改善箇所説明図

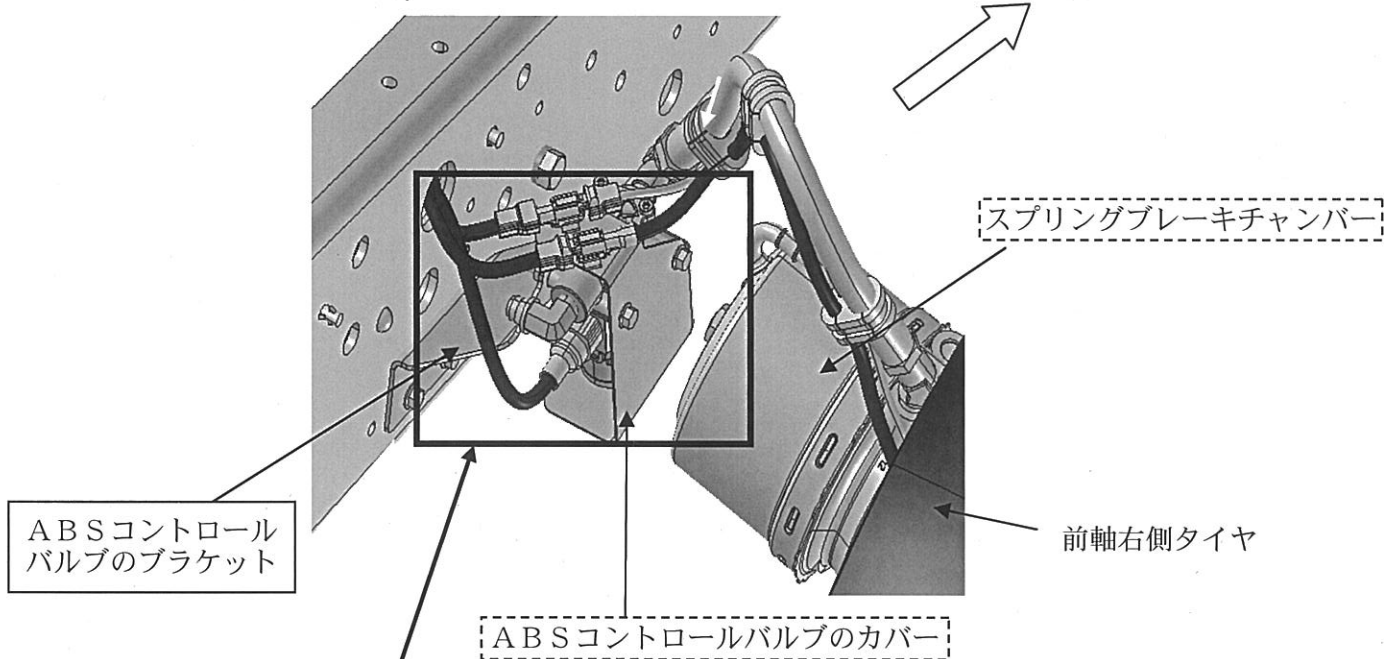
前軸にスプリングブレーキチャンバを装着した大型トラックにおいて、ABSコントロールバルブのブラケットの形状が不適切なため、前軸右輪のスプリングブレーキチャンバーとABSコントロールバルブのカバーの間隙が少ない。そのため、積車状態で右輪のみが大きな段差を走行した際に、当該部品が干渉し、ブレーキチャンバーが破損することがあり、最悪の場合、エアが漏れ、走行中に駐車ブレーキが作動し走行できなくなるおそれがある。

全車両、前軸右側のABSコントロールバルブのブラケットを対策品に交換する。また、スプリングブレーキチャンバーとABSコントロールバルブのカバーに干渉痕があった場合、当該部品を新品に交換する。
